内蒙古包钢和发稀土有限公司聚峰稀土分公司厂区项目

13#水浸工序渣区车间设计方案变更

专家意见及答复

专家论证会意见表

13#水浸工序渣区车间——立面图

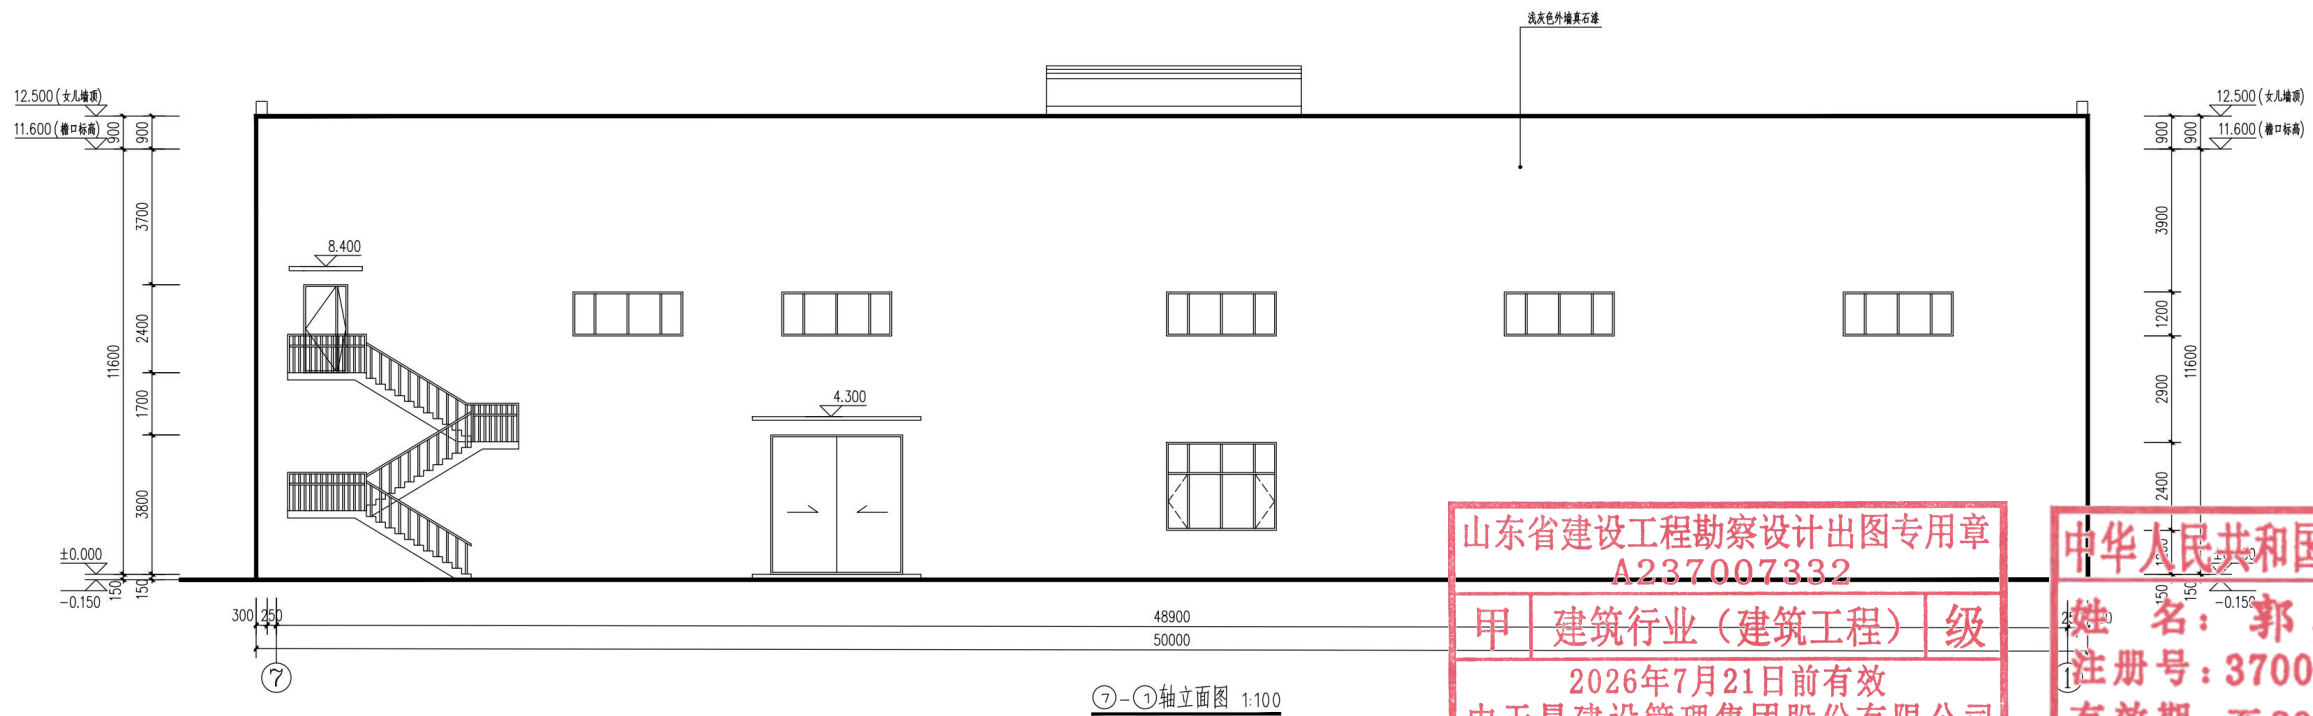
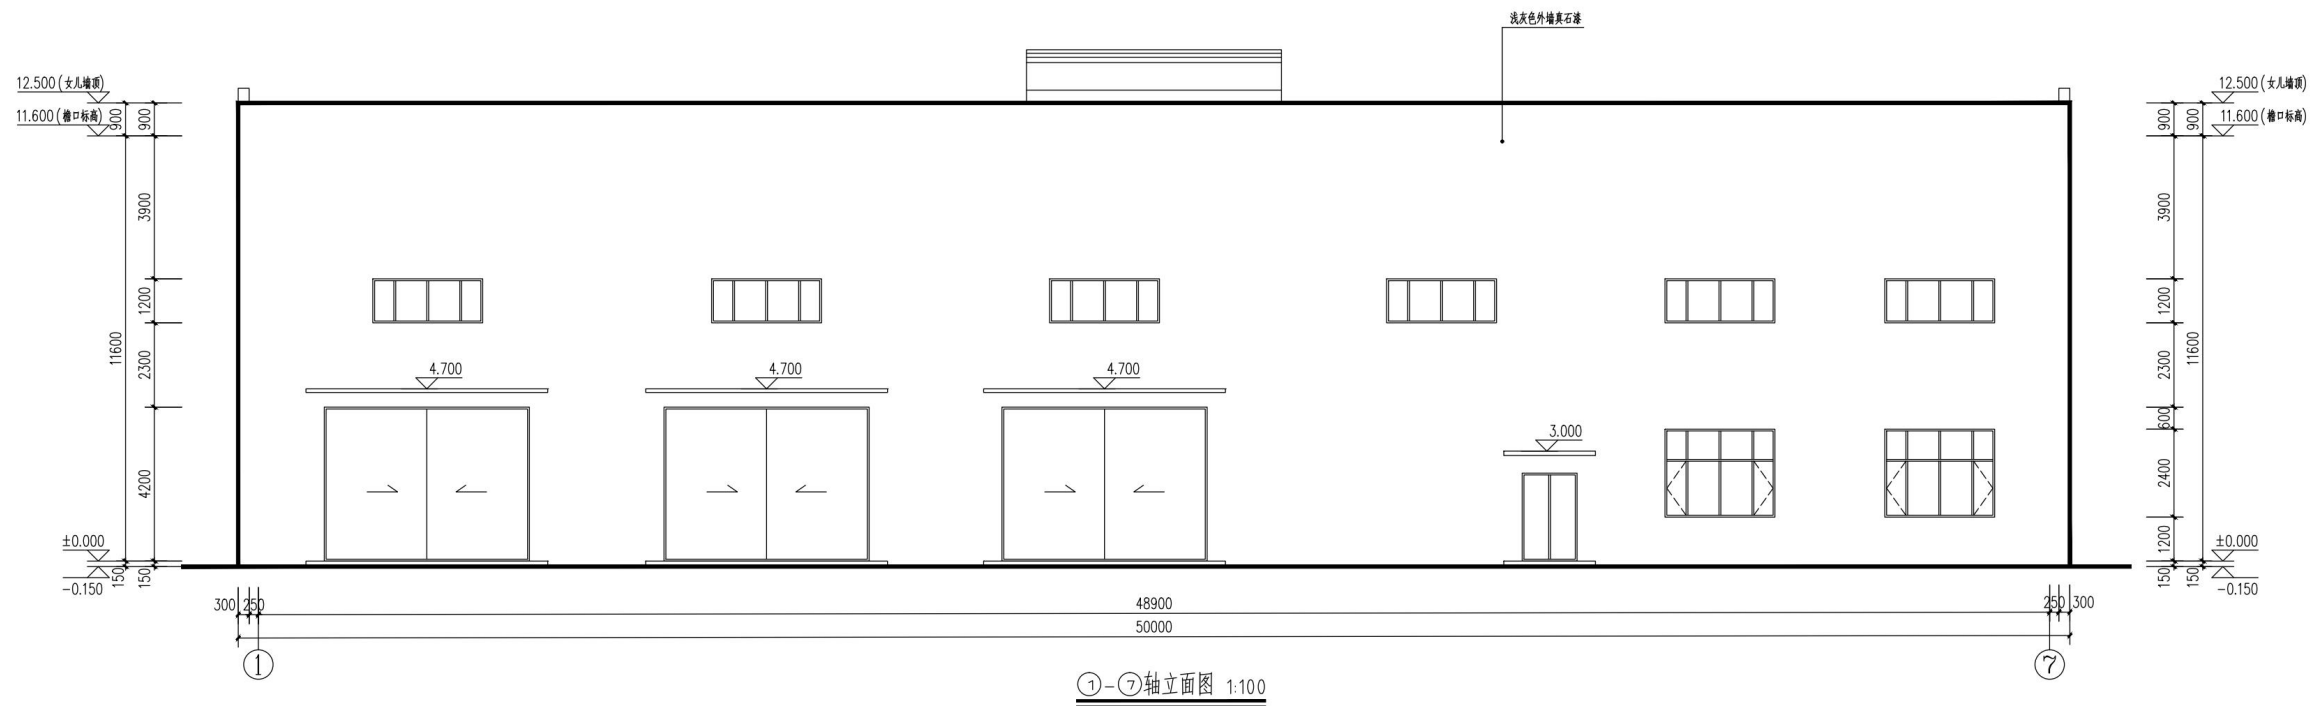
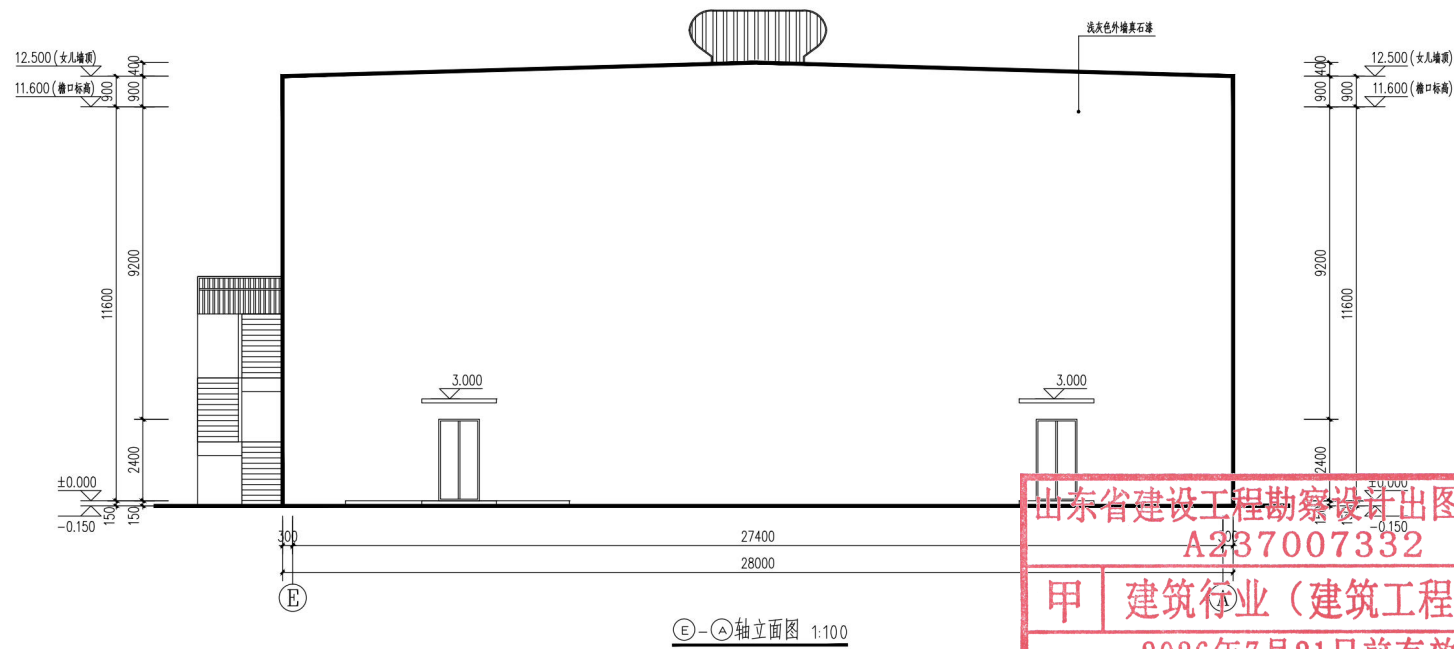
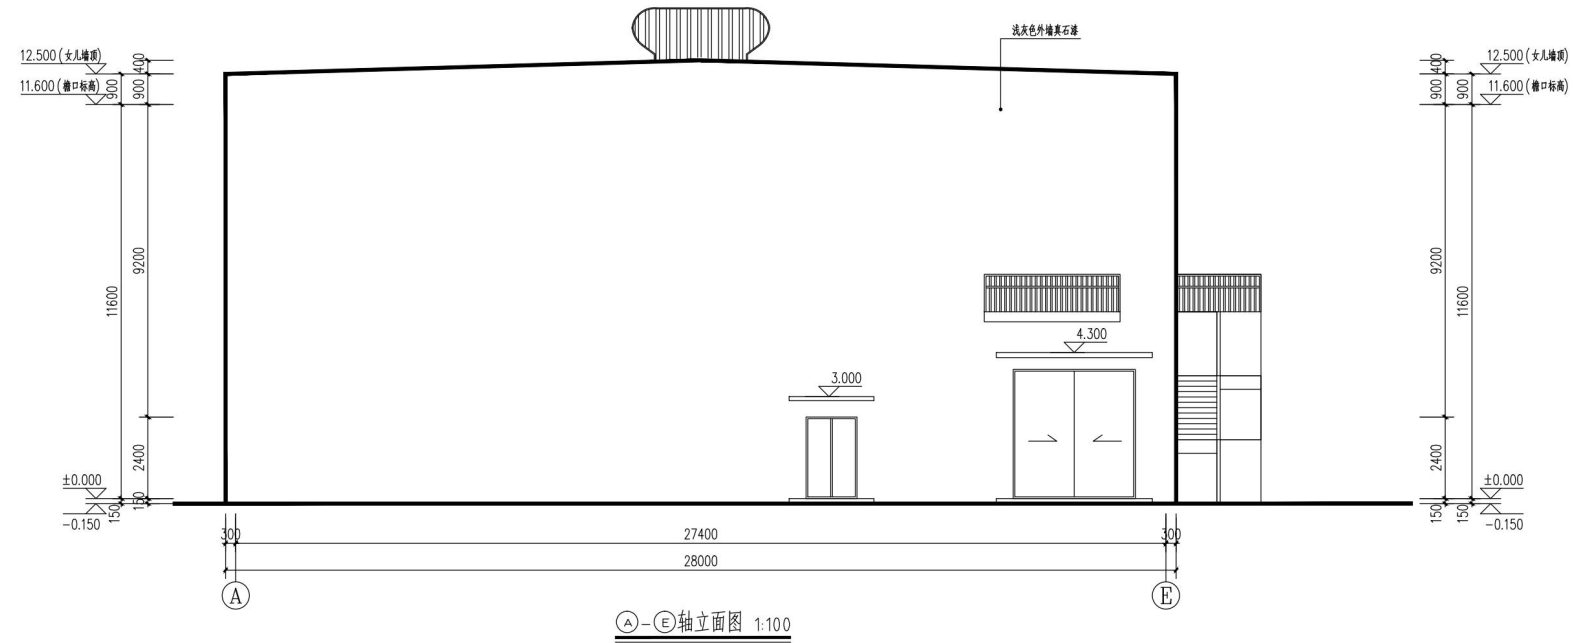
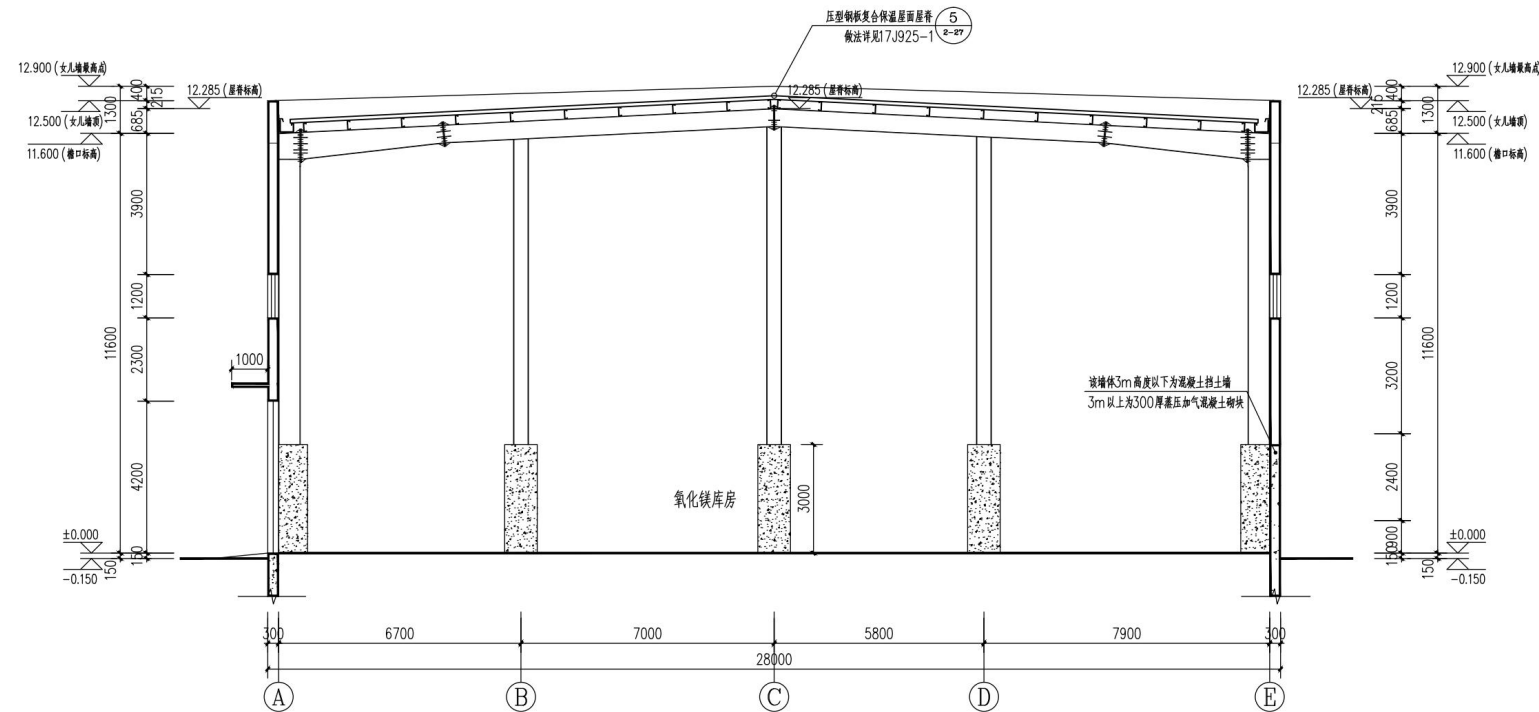
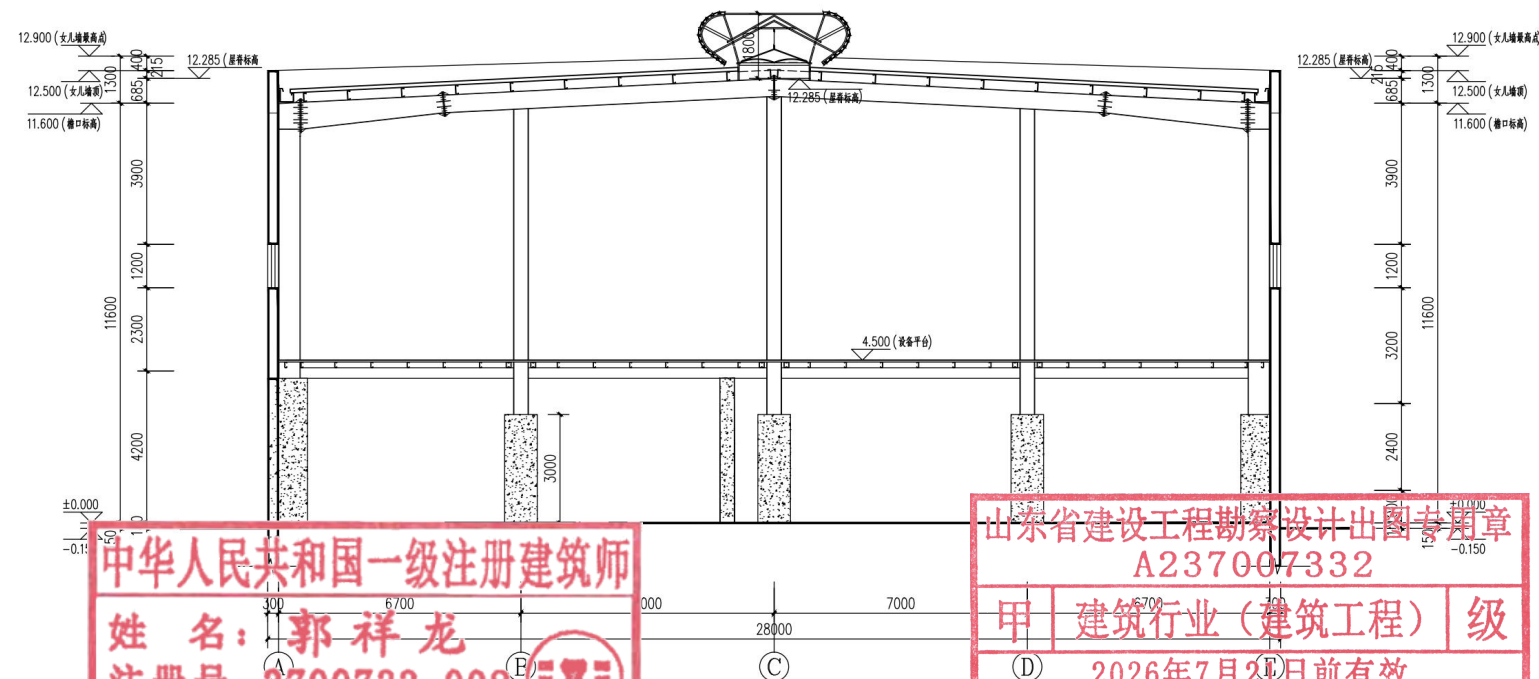
- 1、建议补充水浸工序废渣处理的具体工艺参数、设备配置、临时储渣区的规模、位置、防护要求等;
- 2、建议补充消防系统设计,明确消防栓布置、灭火器配置、消防通道宽度、防火分区等;
- 3、建议补充规划选址意见,明确地块规划控制指标,如建筑限高、建筑密度等;
- 4、建议在总平面图中补充道路红线、用地红线、绿化用地等,车间平立剖面图补充标注门窗尺寸、梁柱位置、设备基础标高、消防通道及安全出口位置等;效果图补充周边厂区道路、绿化景观等环境信息。

- 1、已补充水浸工序废渣处理工艺说明,详P14;
- 2、已补充,详P24、P25、P26;
- 3、已补充相关附件,详P27-34;
- 4、已补充,详总平面图、水浸工序渣区车间平、立、剖面图;
